**COMUNE DI ROTTOFRENO, PROPOSTA DI ACCORDO OPERATIVO DENOMINATO "PRATO VERDE TERZO E QUARTO COMPARTO" PRESENTATO AI SENSI DEGLI ARTT. 4 E 38 DELLA L.R. N. 24/2017.**

**VERBALE DELLA SEDUTA DEL 12 LUGLIO 2023**

### CONTRODEDUZIONI E CORREZIONI CON RIFERIMENTI A DOCUMENTI E TAVOLE RIPORTATE IN COLORE BLU

*Immagine 1 - Estratto cartografico progettuale oggetto di A.O*

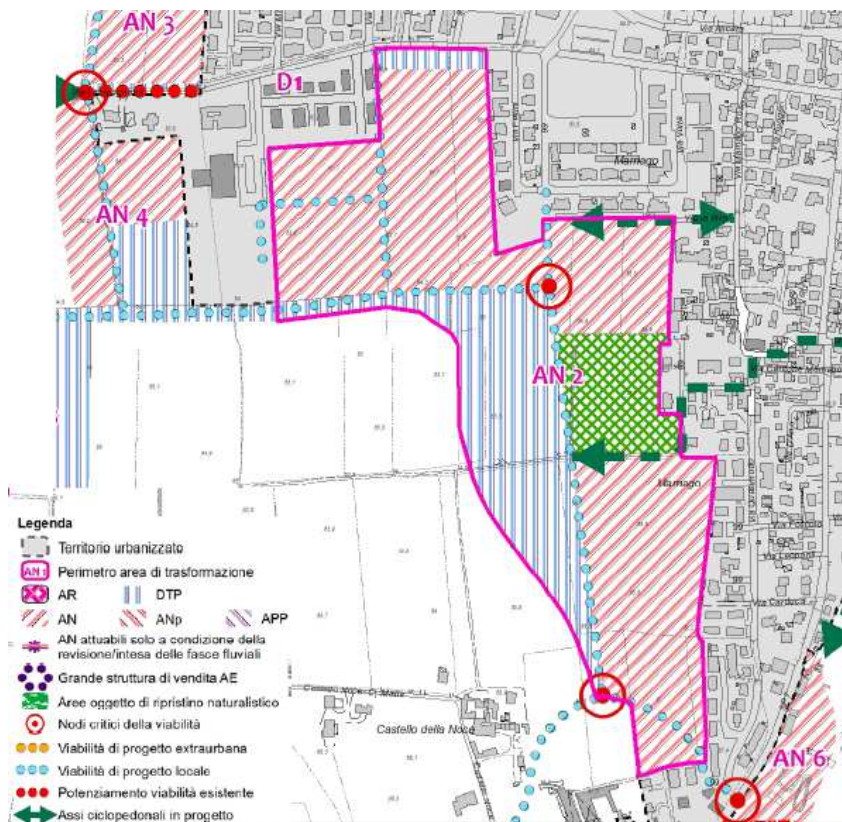
Inoltre, non è chiara la perimetrazione del sub-ambito AN2 rispetto al perimetro di PSC in quanto sembrerebbe che il lotto n.19 esca dalla perimetrazione dell'ambito (*si veda ad esempio l'elaborato "TAV 3 - AMPLIAMENTO PRATO VERDE 2022 ottobre"*).

#### **TAVOLA 19 – PERIMETRAZIONE SUBAMBITO AN2 COMPARTO III**

**SI SPECIFICA CHE I PERIMETRI DEL PSC DOVEVANO ESSERE DETTAGLIATI IN FASE OPERATIVA (POC) E PERTANTO MANTENGONO UNA CERTA FLESSIBILITA' SUL PERIMETRO. LA VASCA/PARCO RIMANE COMUNQUE COMPRESA NEL COMPARTO ATTUATIVO SEBBENE SIA DI ALTRA PROPRIETA' MA IN TRATTATIVA DI ACQUISTO. L'ACQUISTO DELL'AREA SARA' DEFINITO PRIMA DELLA SOTTOSCRIZIONE DELL'ACCORDO OPERATIVO**

*Immagine 3 - Estratto cartografico di PSC rappresentante lo schema viabilistico degli ambiti AN2 e AN4 oggetto di accordo.*

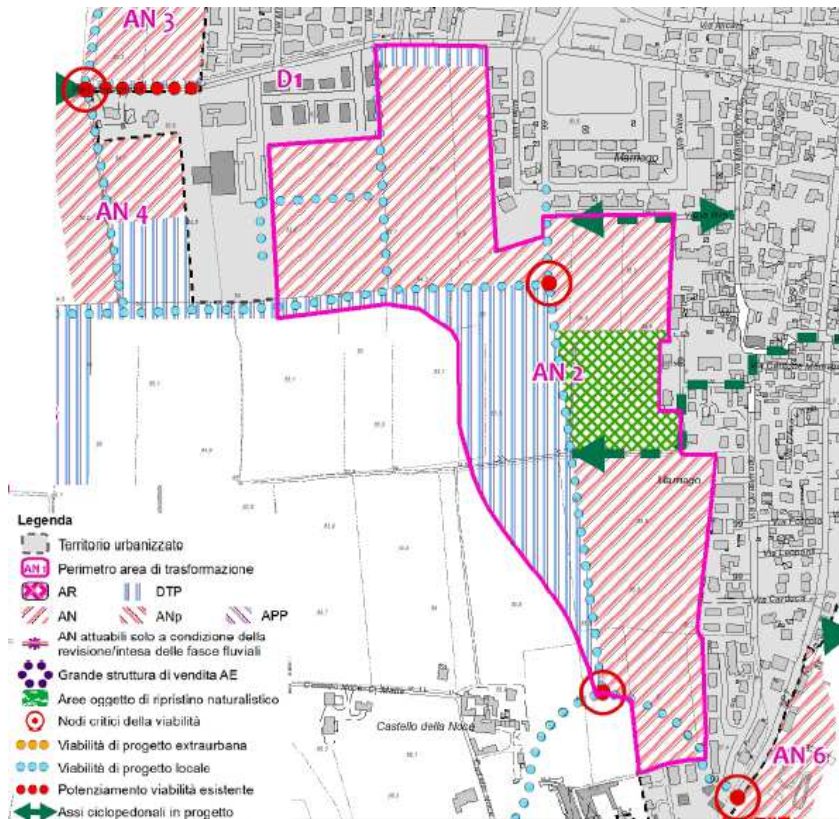
- **Per il sub-ambito dell'ambito AN2** - INDIRIZZI DI PSC PER LA PROGETTAZIONE URBANISTICA - La differente configurazione della viabilità principale rispetto alla "indicazione di viabilità principale di PSC vincolante per l'assetto progettuale dell'ambito."

- **Per il sub-ambito dell'ambito AN4** - INDIRIZZI DI PSC PER LA PROGETTAZIONE URBANISTICA (intervento unitario) - La mancanza del rispetto di "Indicazione viabilità principale di PSC vincolante per l'assetto progettuale dell'ambito", infatti la stessa realizzazione della viabilità di accesso al comparto è dubbia. Si rileva che il computo metrico mostra "3 opzioni di computo": "senza la strada di Previsione di PSC", "esecuzione parziale della strada di previsione PSC" e "esecuzione completa di strada di previsione PSC", pertanto non appare ancora chiaro se, un'opera fondamentale quale la strada di accesso al comparto IV, sarà o meno realizzata e con che modalità, e se questa sia o meno in disponibilità del proponente.

### VEDI TAVOLA 19

**CONTRODEDUZIONE: IL SEDIME DELLA STRADA DI ACCESSO AL SUB AMBITO AN4 CHE SI CONNETTE CON VIA LAMPUGNANA E' GIA' DI PROPRIETA' COMUNALE, E' DI FATTO UNA CARRARECCIA CHE RISULTA ESSERE SEMPLICEMENTE INGHIAIATA. PER IL TRATTO A SERVIZIO DELLA ZONA EDIFICABILE DEL SUB COMPARTO AN4 (CHE VA IN ATTUAZIONE) E PROSPICIENTE LA STESSA, IL PROPONENTE DOVRA' REALIZZARLA E DOTARLA DI TUTTE LE INFRASTRUTTURE A RETE NECESSARIE A GARANTIRE L'EFFICIENZA DEL SUB AMBITO.**
